Riscontro alle osservazioni dell'ARPA PUGLIA riportate nella nota del 30.05.2024

Il sottoscritto Dott. Geol. D'Allura Francesco, in qualità di procuratore della ditta F.Ili Carlucci S.r.l., in riferimento alla nota di codesto ente ARPA Puglia, fa presente quanto segue:

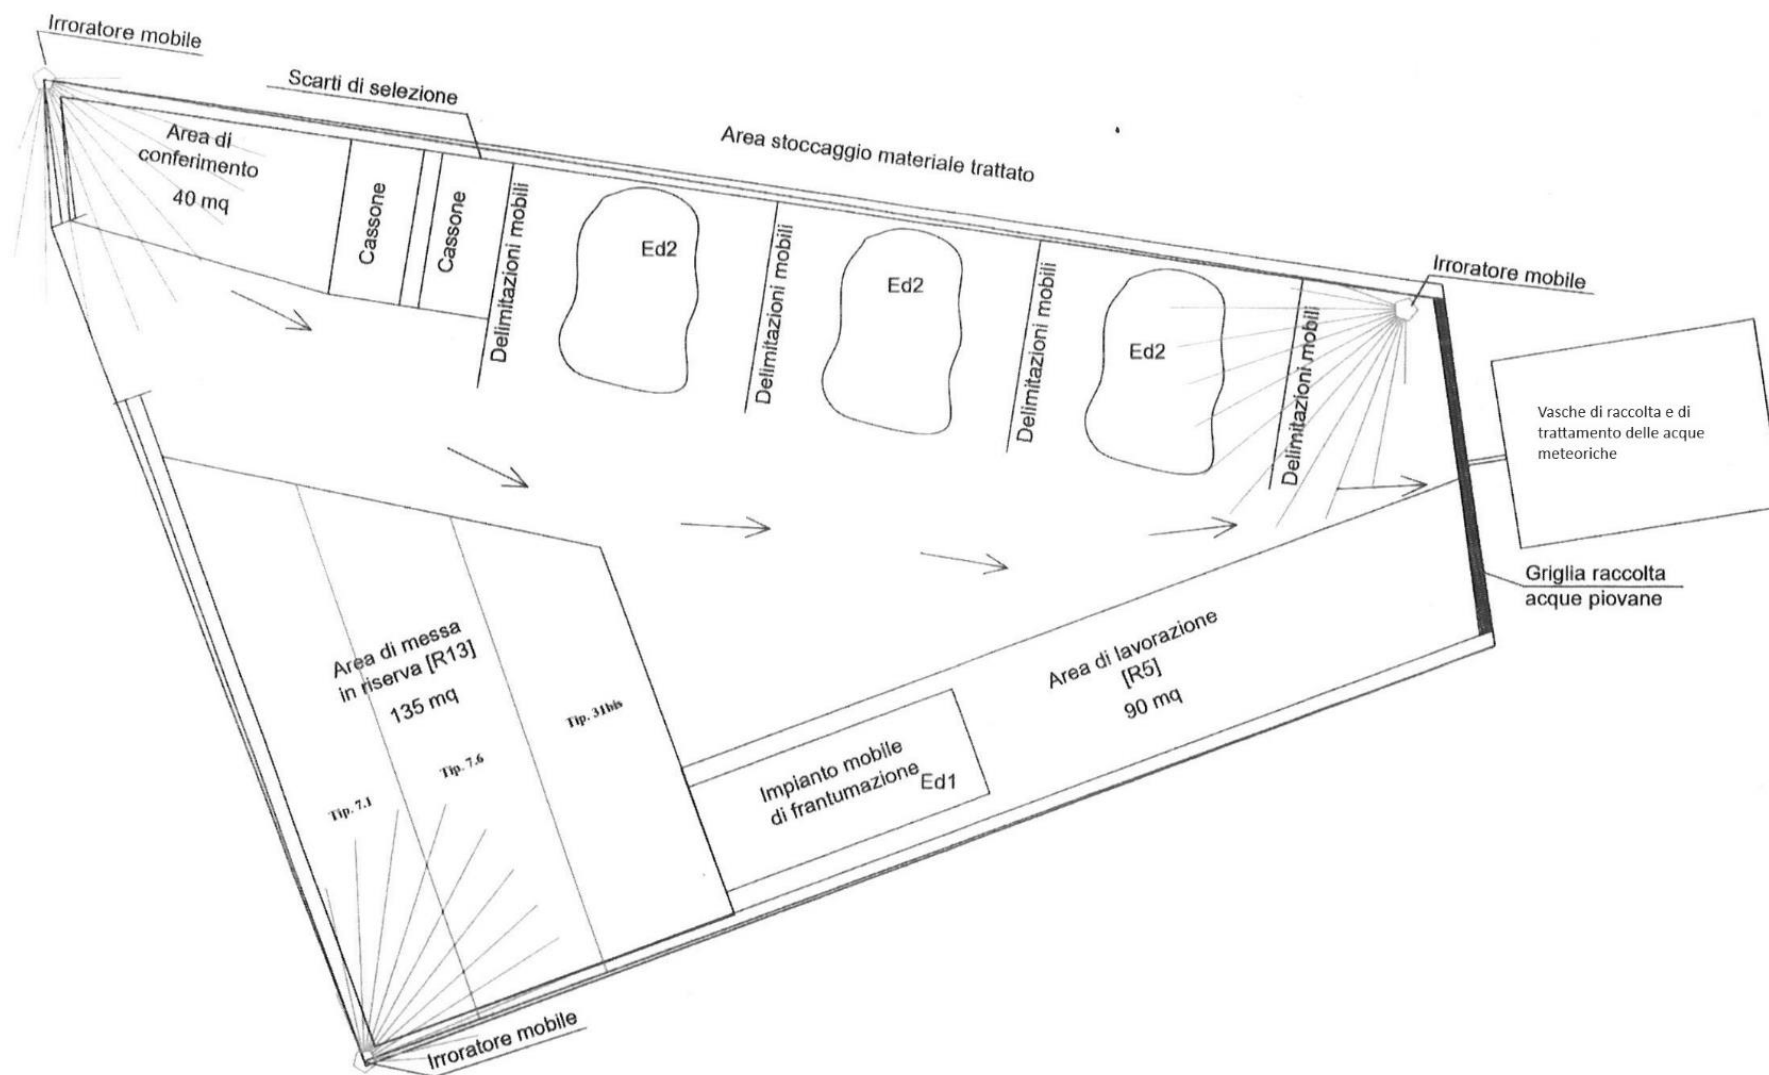
2. La ditta F.Ili Carlucci s.r.l. ha dato l'incarico all'Ing. Antonio Cinquepalmi, TCAA, per la redazione di valutazione previsionale di impatto acustico ambientale, che viene fatto ogni 2 anni. Tale relazione viene allegata alla presente.
3. Per errore è stata trasmessa alla Provincia una Relazione Tecnica ai sensi del R.R. 26/2013, che non deve essere presa in considerazione; infatti, la frase: *“Per la messa in opera delle vasche di raccolta e di trattamento delle acque meteoriche...”* è riportata nella Relazione Tecnica ai sensi del R.R. 26/2013 a firma dell'Ing. Stefania D'Allura, per il rilascio della Det. Dir. n.64 del 24.06.2021, dove sono riportati tutti i pareri favorevoli dagli Enti interessati, compreso quello dell'ARPA PUGLIA. Infatti, nella pag. 1 della nota di codesto Ente ARPA PUGLIA, viene riportato: *“l'impianto di recupero, che ricade su una superficie di mq 600,*

che rimane inalterata", significa che l'impianto di trattamento delle acque meteoriche rimane invariato e quindi non bisogna fare nessun nuovo scavo per collocare nuove vasche.

4. Nella "Relazione tecnica integrativa a Piano di monitoraggio ambientale", presentato dall'Ing. Antonio Cinquepalmi viene relazionato, in maniera puntuale, quanto richiesto.
5. Si allega planimetria del piazzale dell'impianto di recupero e riciclo con annessa area delle vasche per la raccolta e trattamento delle acque meteoriche di prima e seconda pioggia.
